議案第17号

市道小路頃鹿倉口線他道路改良工事（その2）請負契約の変更に
ついて

市道小路頃鹿倉口線他道路改良工事（その 2）工事請負契約の変更について

■ 第3回変更契約（今回提案）

平面図

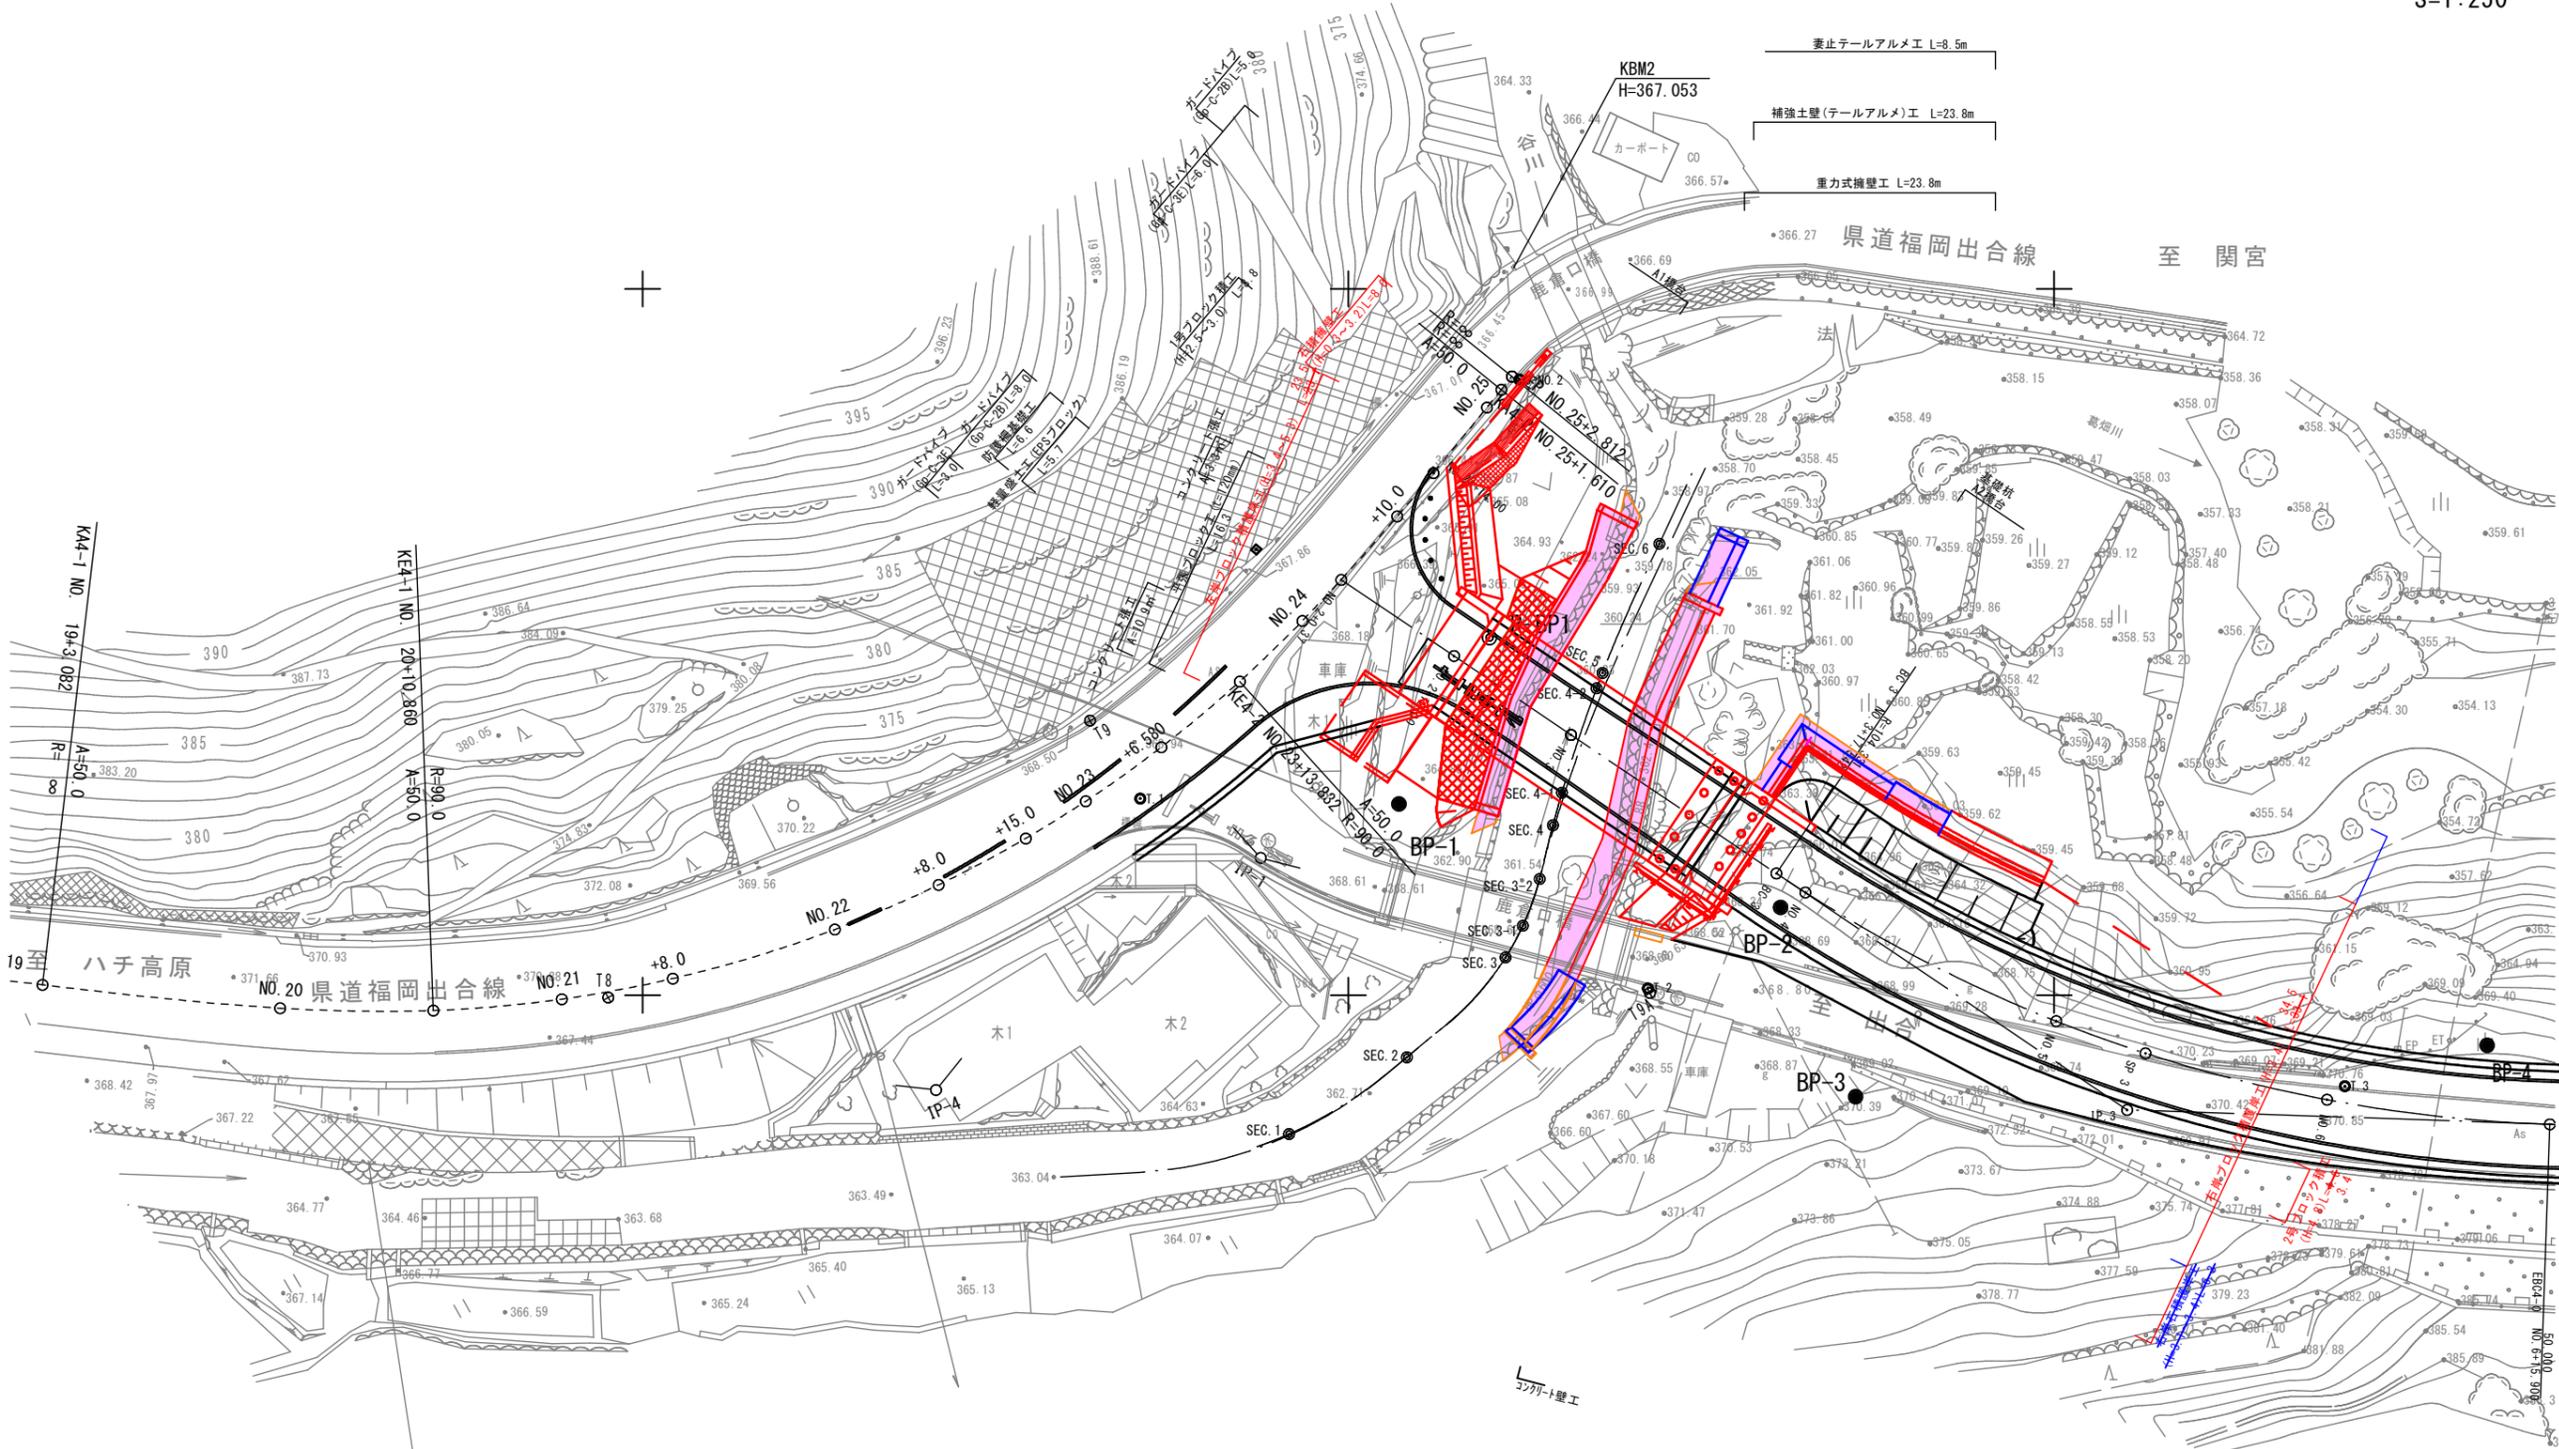
- ・ 護岸ブロックの変更、すりつけ工の追加
…河川護岸を現地形状によりブロック積の設置範囲及び材料割付により石積をブロック積に変更し、既設護岸との取り合い部にすりつけ工を追加する。
- ・ 土量の変更
…土量計算の精査により土量を変更する。
- ・ 帯工補強土壁基礎工の擁壁の変更
…支持地盤が想定よりも低い位置であったため基礎擁壁高さを変更する。
- ・ 交通誘導員の変更
…作業量の増工より交通誘導員の配置人数を追加する。
